黃大仙區議會
關注沙中綫專責小組
第二次會議

就沙田至中環綫(黃大仙段)工程
黃大仙區議會的意見及港鐵公司的回應

圖一：建議馬仔坑遊樂場的永久重置安排

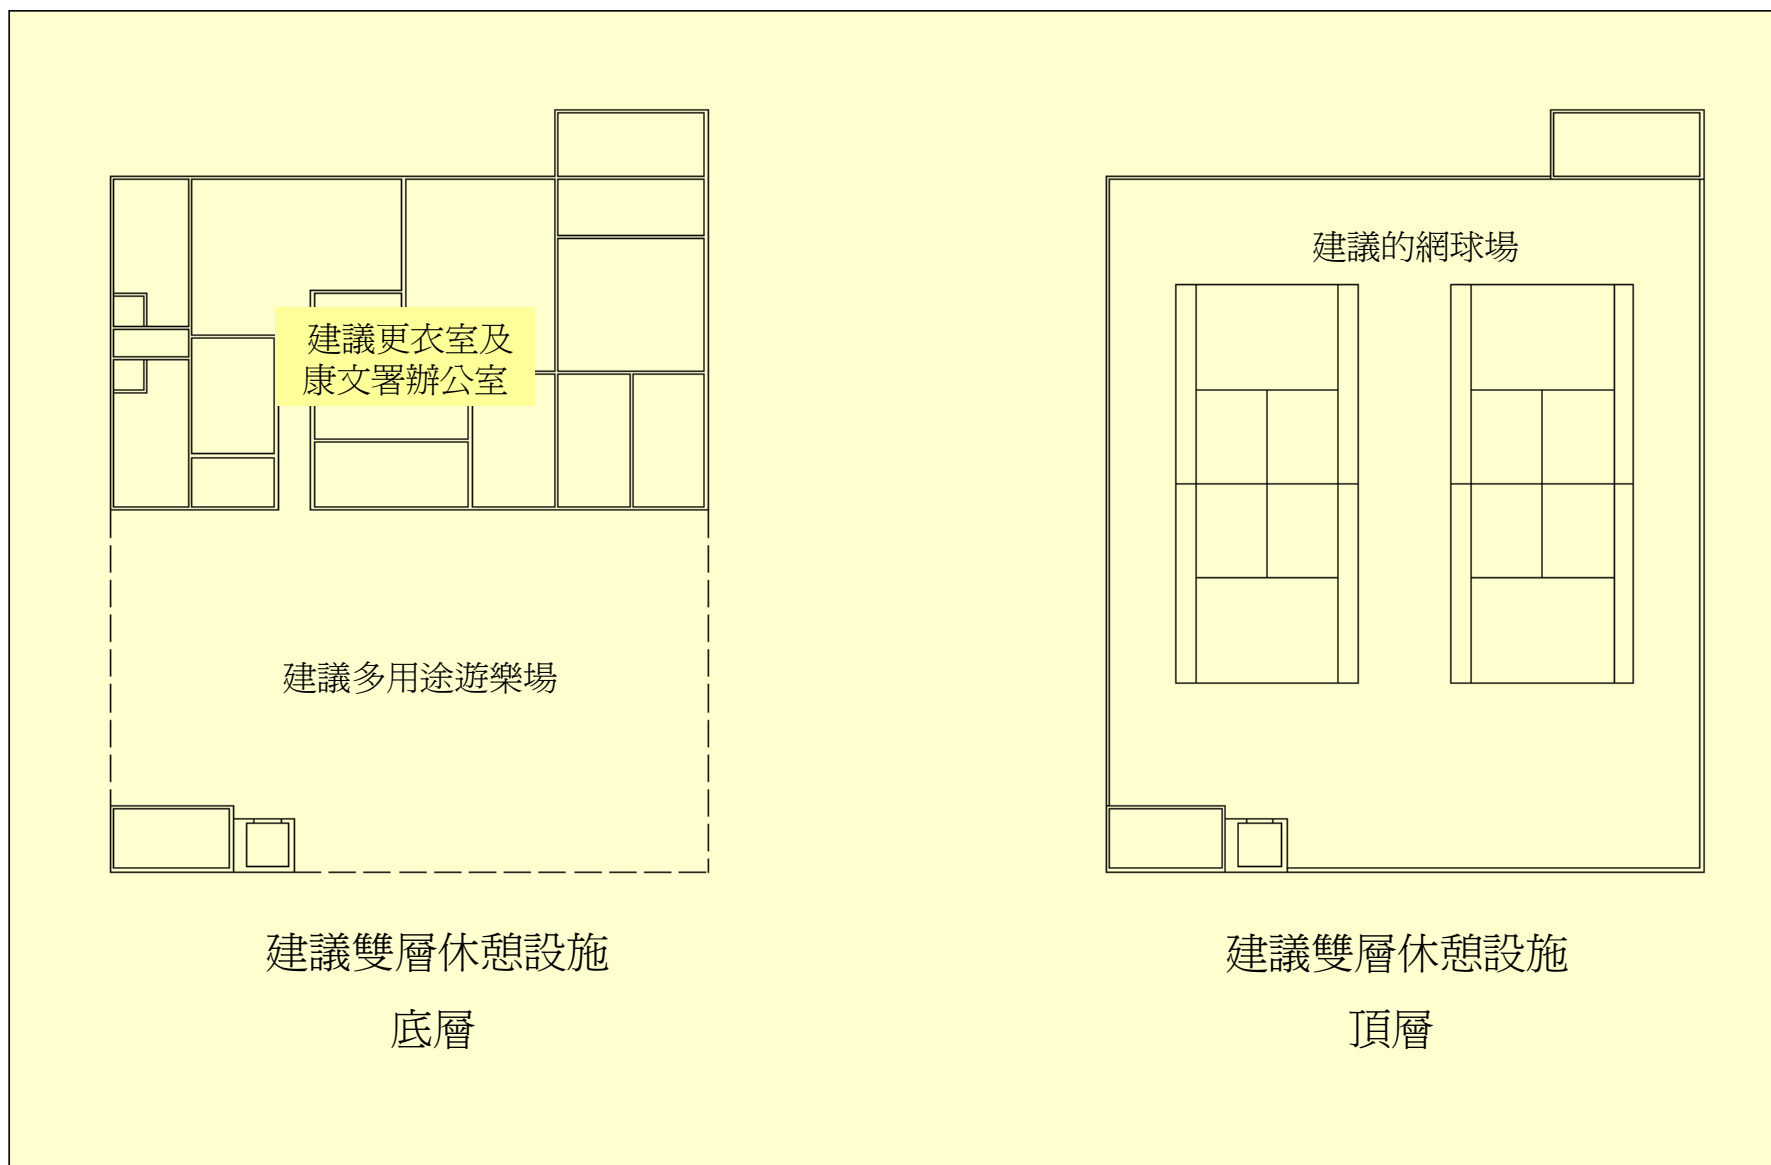
10. 反對港鐵利用馬仔坑遊樂場作臨時工地和興建通風樓與緊急出入口，關注工程期間居民無法使用馬仔坑遊樂場，影響居民生活，要求減少工程對居民的影響。
11. 要求港鐵向居民解釋必須利用馬仔坑遊樂場作臨時工地和興建通風樓與緊急出入口的原因，和未能採納區議會建議的原因。

此外，我們正積極考慮改建現有的網球場，增設一個愈 700 平方米的有蓋多用途遊樂場及一個面積達 700 平方米的兒童遊樂場，以增加於馬仔坑遊樂場的休憩場地(見圖一及二)。如取得共識，我們會優先處理建議新增的休憩設施。歡迎各議員對此建議提供寶貴意見。

圖四：慈雲山區行人設施改善工程的臨時支援工地

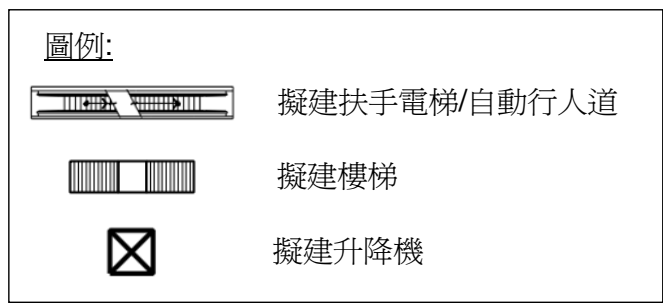
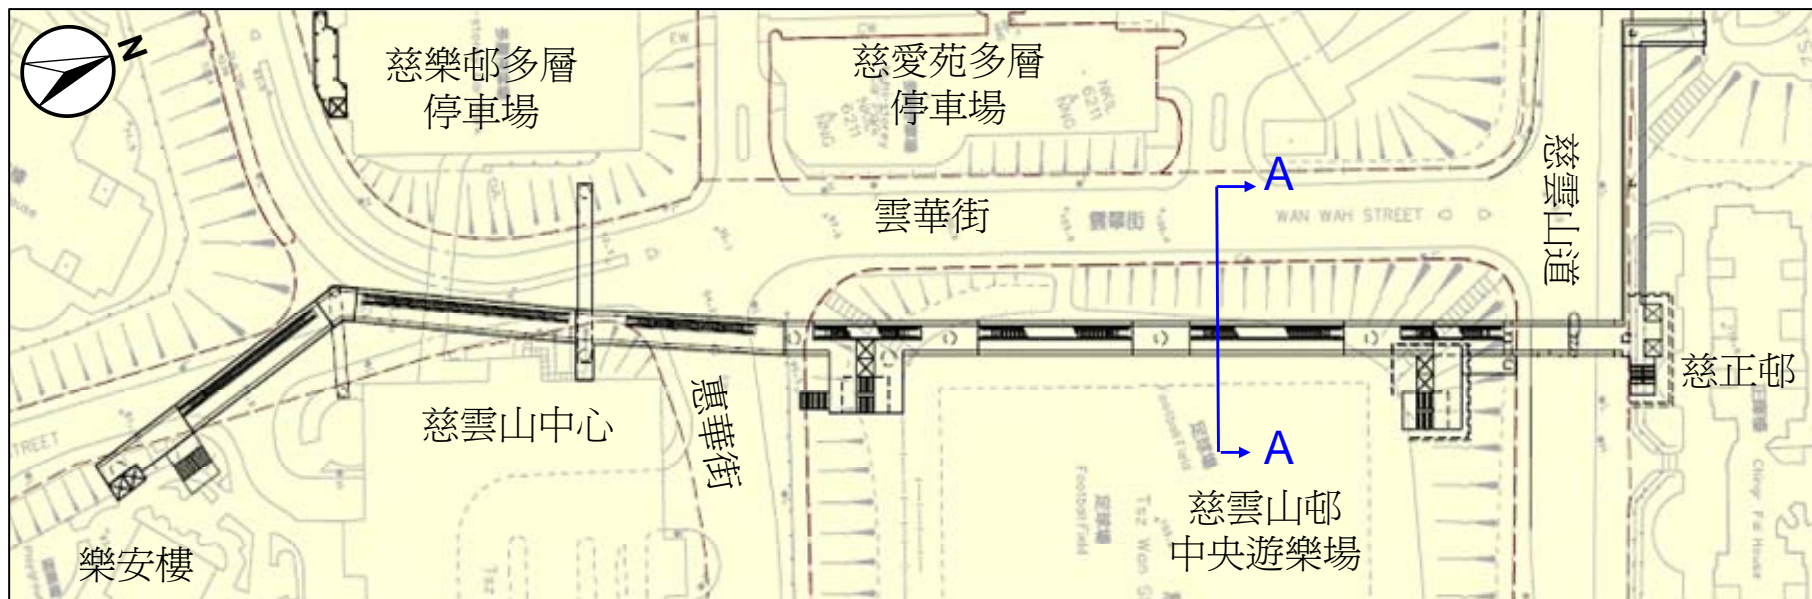
公眾意見	港鐵公司的回應
反對徵用慈雲山中央球場作為臨時工地	港鐵公司理解到當區居民和區議員對徵用部分慈雲山邨中央遊樂場作為臨時支援工地的關注，經進一步研究後，現決定擱置徵用該幅政府土地作為臨時支援工地，讓居民可以在建造期間繼續使用慈雲山邨中央遊樂場的設施。取而代之，我們建議徵用蒲崗村道和慈雲山道交界的空置土地，以及在樂華街籃球場後的空置土地（見圖四）。
慈愛苑至慈樂邨的行人設施體積龐大，影響附近樓宇的景觀	港鐵公司在聽取了居民的意見後，已對行人天橋的走綫、結構和配置上作出調整，由原建議的雙橋結構改為單橋結構，減少天橋佔用的空間及對附近民居的景觀影響（見圖五及六）
樂安樓對出的行人天橋過於接近民居	基於樂安樓住戶的意見，建議取消原有方案中設置於慈樂邨樂安樓外的行人天橋，改為設置升降機及樓梯。居民可沿慈樂邨樂安樓對出的平台步行前往擬建橫跨毓華街的行人天橋及鑽石山站，以保留樂安樓住戶的原有景觀（見圖五）
興建無障礙行人通道連接蒲崗村道地區休憩用	鑑於地區人士對該升降機建議有不同意見，港鐵公司會繼續收集地區人

此臨時支援工地的建議已取消

建議的臨時支援工地

新建議的臨時支援工地

圖七: 列車停放處設於啓德發展區的建議選址

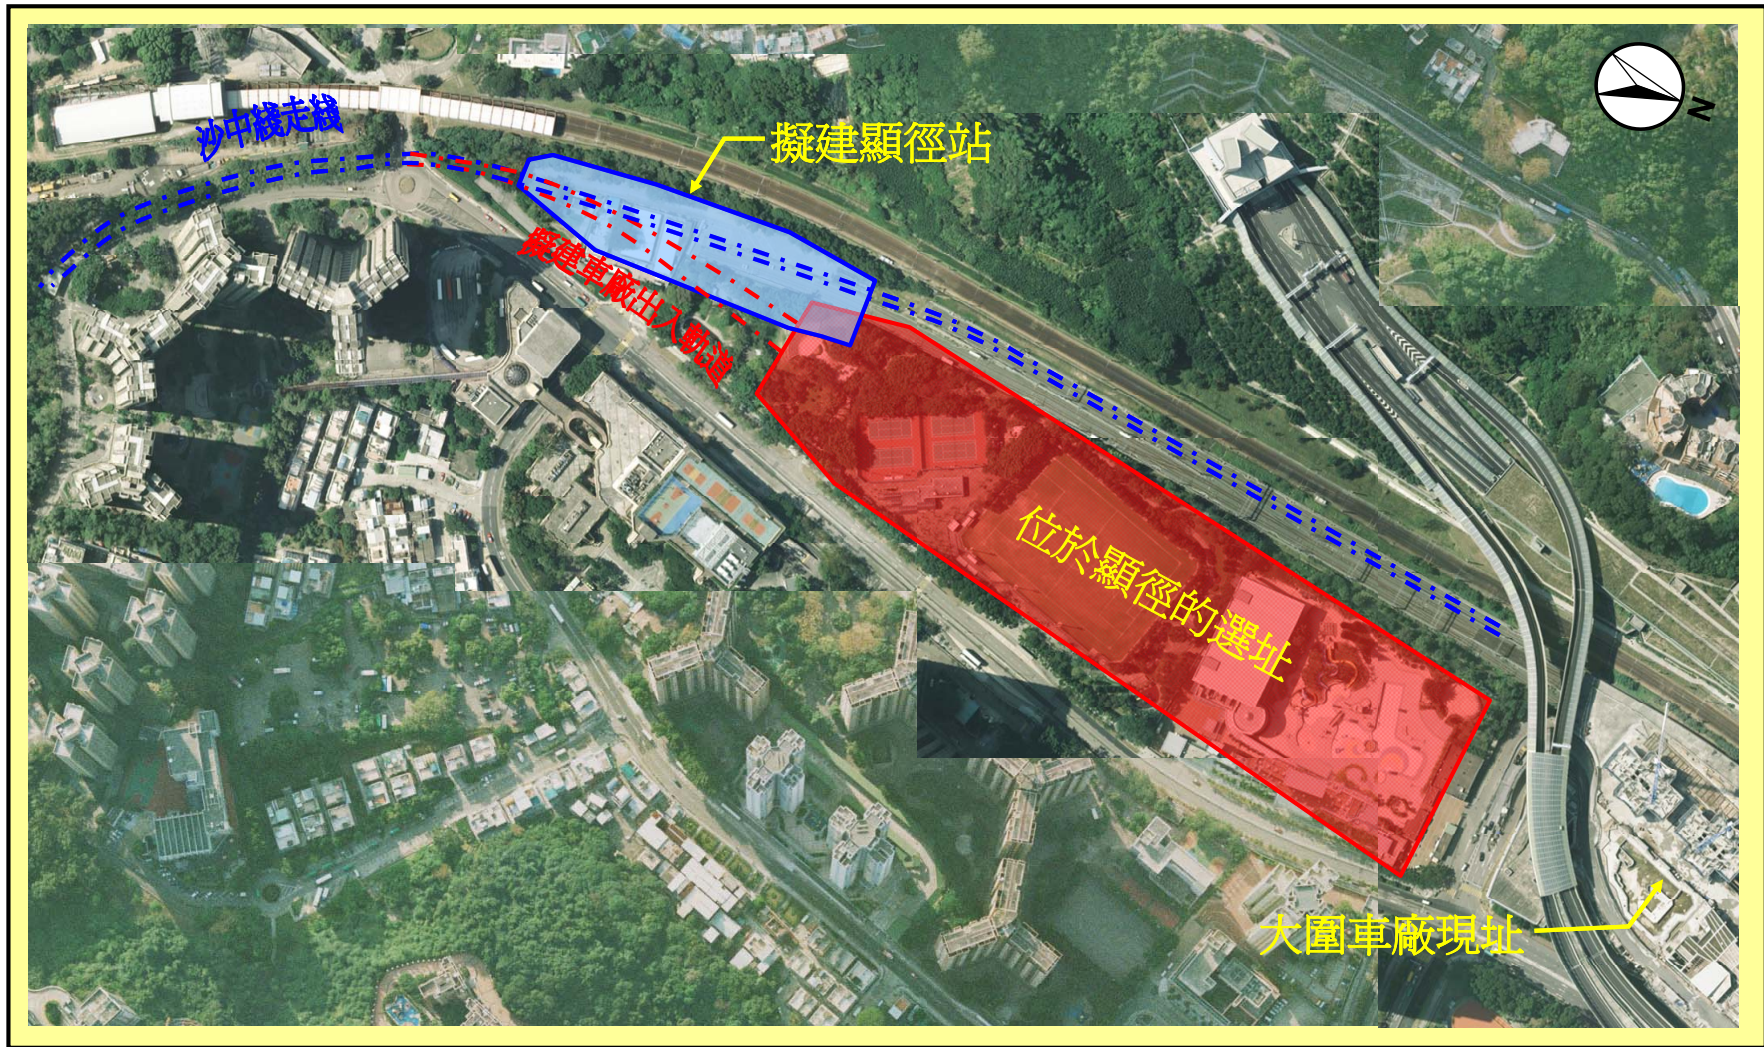
5. 要求港鐵公司於專責小組下次會議以書面詳細交代必須選擇在鑽石山綜合發展區設列車停放處的原因，和未能在其他選址，如顯徑和啓德發展區，興建列車停放處的原因，並以詳細資料和數據支持。

選址	未能設置列車停放處的原因
啓德	<p>由於東南九龍發展規劃取消了原有的填海建議，港鐵公司在 2009 年建議修訂沙中綫的九龍城段走綫，由早期建議的土瓜灣道方案，改經馬頭涌道和馬頭圍道。修訂後的走綫，可以服務更多土瓜灣、九龍城及啓德新發展區的人口，讓區內大部分的住宅、學校和工商業區，都位處車站出入口附近五百米的步行範圍之內。修訂走綫的土瓜灣站位於原啓德列車停放處的選址（見圖七），故不能再於該處設置列車停放處。此外，在原啓德列車停放處的選址，在 2008 年因應啓德發展計劃環境影響評估所進行的考古調查，發現有「龍津石橋」的歷史遺蹟，而建議龍津石橋作原址保存，並進行更深入的考古調查，以確定石橋遺跡的範圍。政府現正深入研究保護遺蹟及展開相關保育工作，該石橋遺蹟範圍的位置已不可能作其他用途。</p>
烏溪沙	<p>選址涉及多片已被收購的農地，而發展商提出的發展計劃亦已獲城規會批准，倘將地盤收回用作設置列車停放處，將涉巨額賠償，亦不符合在盡可能情況下不收回私人業權作鐵路發展的原則。此外，選址離八鄉車廠的車程距離達五十分鐘，與車廠距離應為三十分鐘車程的原則不符。</p>
